GEOMÁTICA-EIA-CAT I-0173-2025

Proyecto: "Mata de nance solar"

**DIRECCION REGIONAL DE CHIRIQUI**  
**SECCIÓN DE EVALUACIÓN DE IMPACTO AMBIENTAL**  
**INFORME TÉCNICO DE INSPECCIÓN OCULAR N°. 028-2025**

David, 14 de abril de 2025  
**NOTA-DRCH-AC-1048-14-04-2025**

PROVINCIA DE CHIRIQUÍ, DISTRITO DE DAVID, CORREGIMIENTO  
DE LAS LOMAS - VERIFICACIÓN DE COORDENADAS  
DEL PROYECTO "MATA DE NANCE SOLAR"

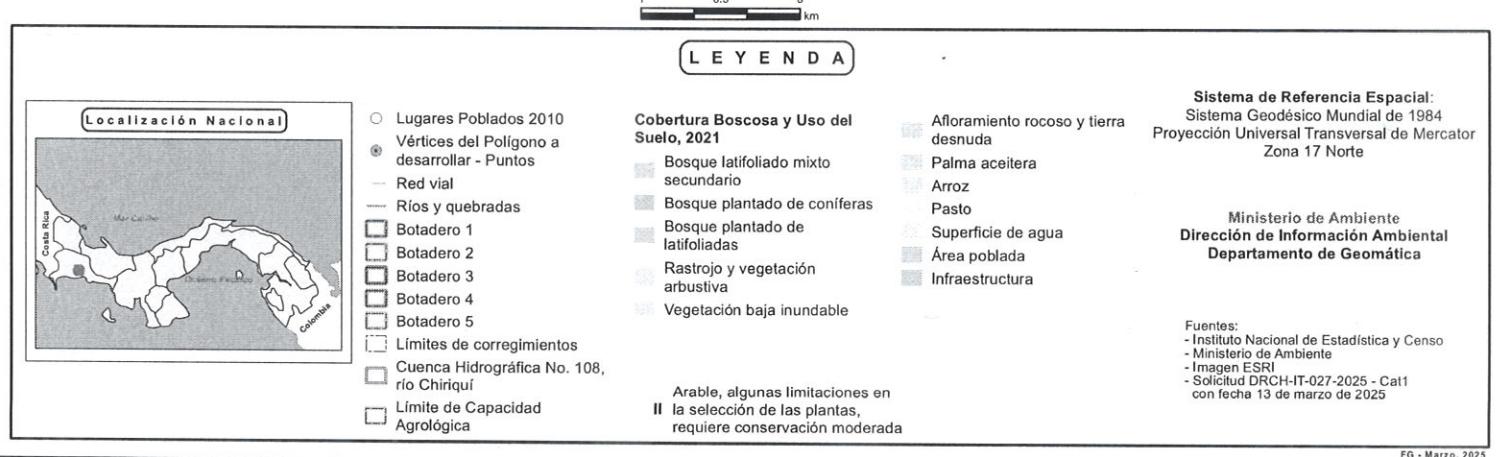
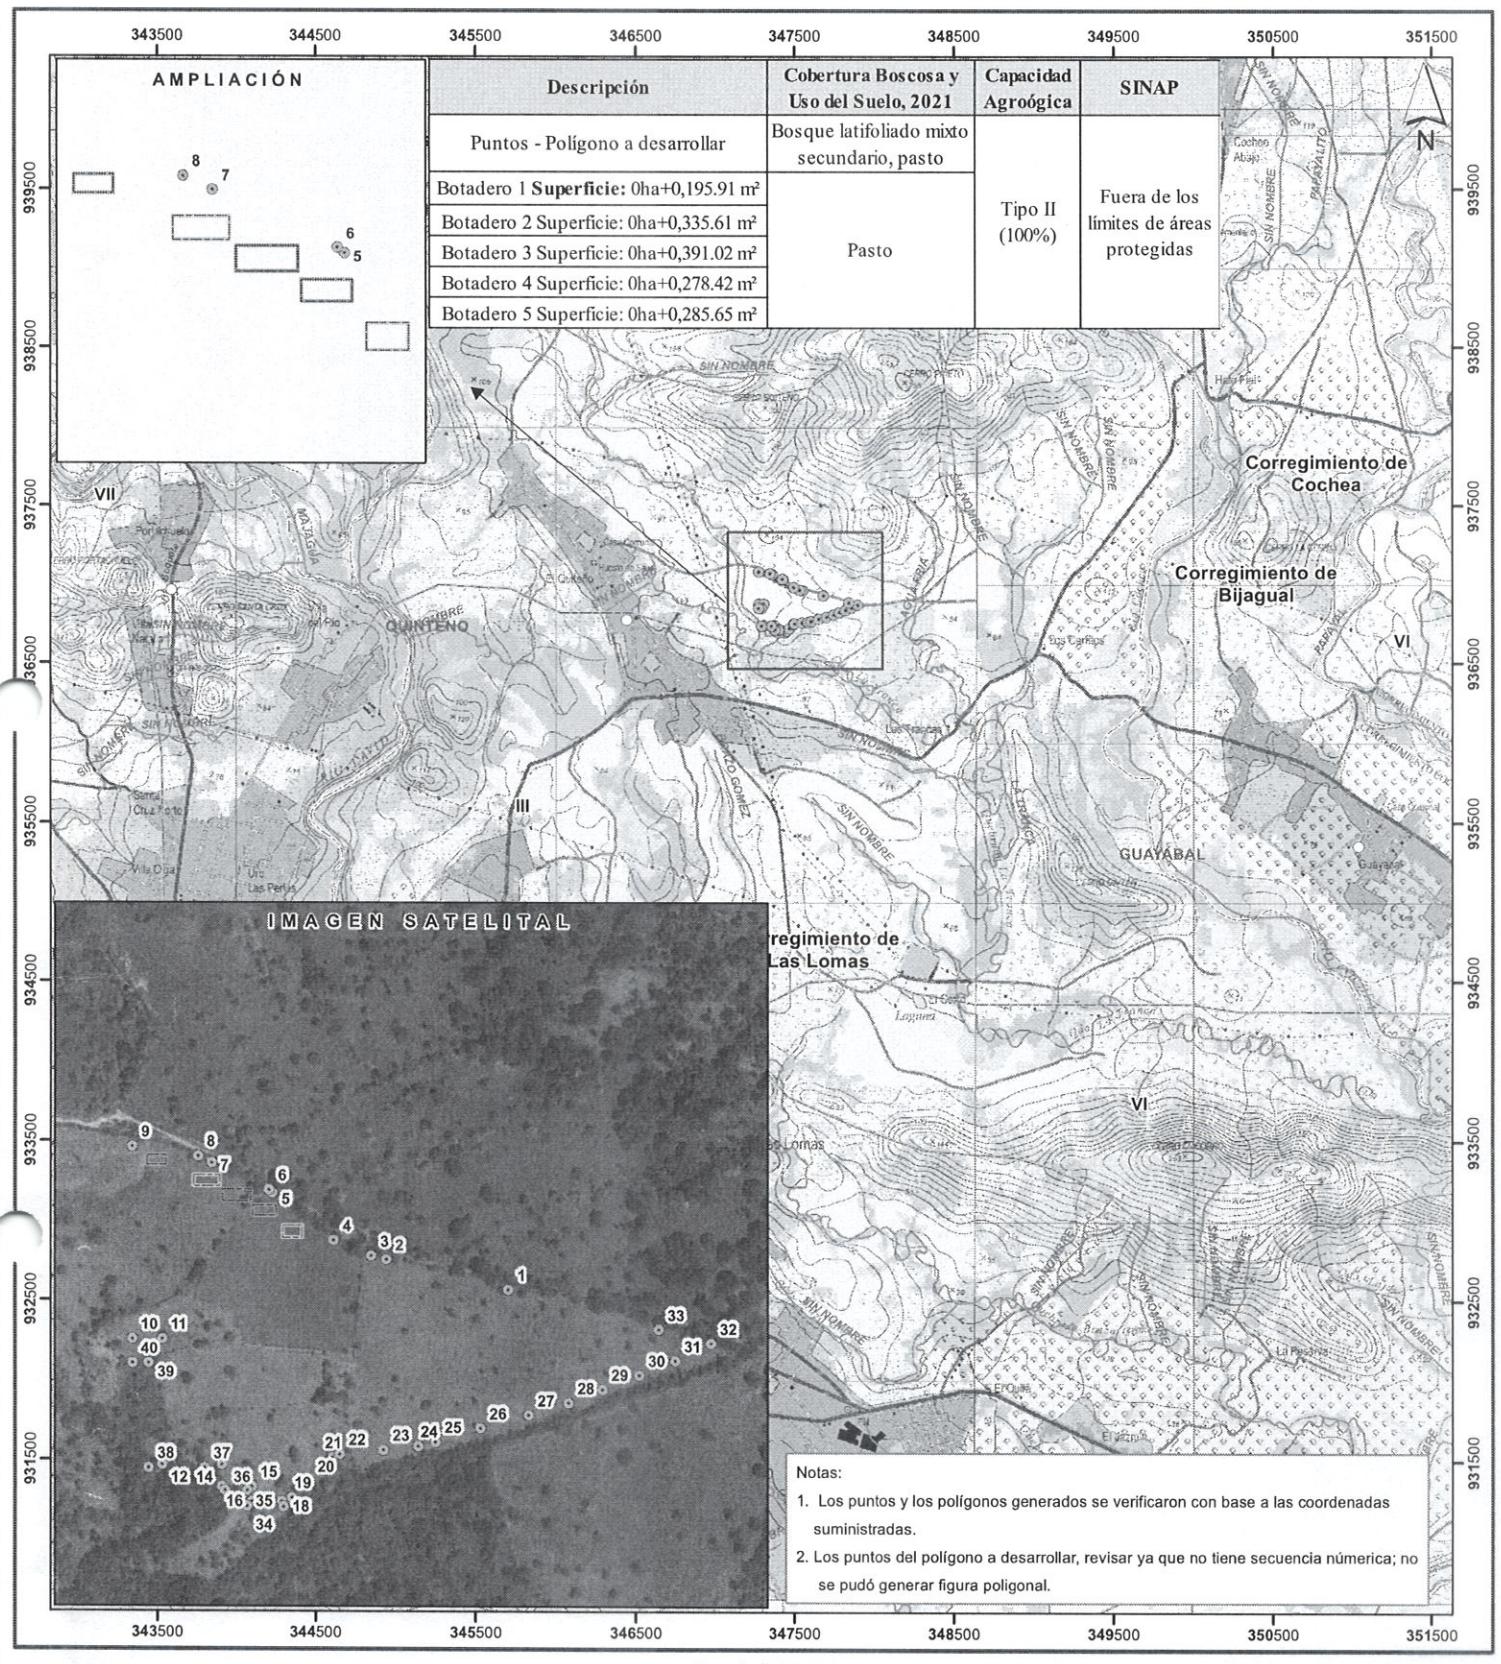
Con los datos proporcionados se generó un dato puntual denominado: Polígono a desarrollar (revisar los datos, ya que no se pudo generar el polígono) y cinco (5) polígonos, denominados: Botadero 1 con una superficie (0ha+0,195.91 m<sup>2</sup>), Botadero 2 con una superficie (0ha+0,335.6122 m<sup>2</sup>), Botadero 3 con una superficie (0ha+0,391.02 m<sup>2</sup>), Botadero 4 con una superficie (0ha+0,278.42 m<sup>2</sup>), Botadero 5 con una superficie (0ha+0,285.65 m<sup>2</sup>); los mismos se ubican fuera de los límites del Sistema Nacional de Áreas Protegidas (SINAP).

De acuerdo con la Cobertura Boscosa y Uso del Suelo, año 2021, se ubica en las categorías de "Bosque latifoliado mixto secundario", "Pasto" y según la Capacidad Agrológica, se ubica en el tipo: II – 100% (Arable, algunas limitaciones en la selección de las plantas, requiere conservación moderada), *ver tabla en el mapa*.

- a. Verificar y presentar nuevamente las coordenadas del polígono del proyecto de una manera secuencial para poder generar el polígono del proyecto.
